Naše zn. 5105/2023-SŽ-SSZ-OVZ

## **Optimalizace trati Karlštejn (mimo) – Beroun (mimo)**

### **Vysvětlení zadávací dokumentace – Dodatek č. 17**

i) k SO 14-38-18 Propustek v ev. km 36,950

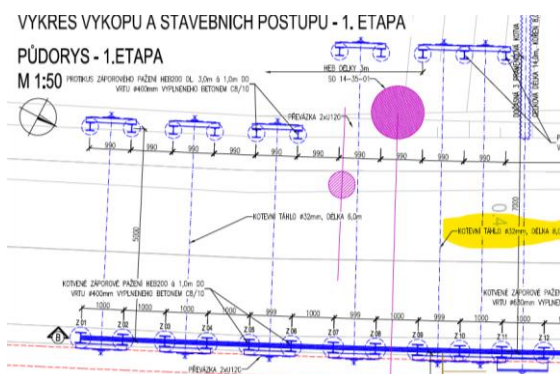
V položkách výkazu výměř chybí táhla a příslušné položky OTSKP

Délka [m]	6,5	7			4,5	6,5	6,5	
Ks	4	4			2	2	4	
Etapa	I	I			II	II	II	
Chybí	OTSKP 26115/26116 - vrty [m] 4x6,5+4x7=54							
	OTSKP 285372 až 285376 - Kotvení na povrchu 2x5+14x7

Délka vrtů uvedena v položce 261116 ve VV byla upravena na 93 bm. (1. etapa:  $4*6,5+4*7=54\text{m}$ ; 2. etapa:  $2*6,5+4*6,5=39\text{m}$ ). Nepředpokládá se nutnost vrtání přes kolejové lože.
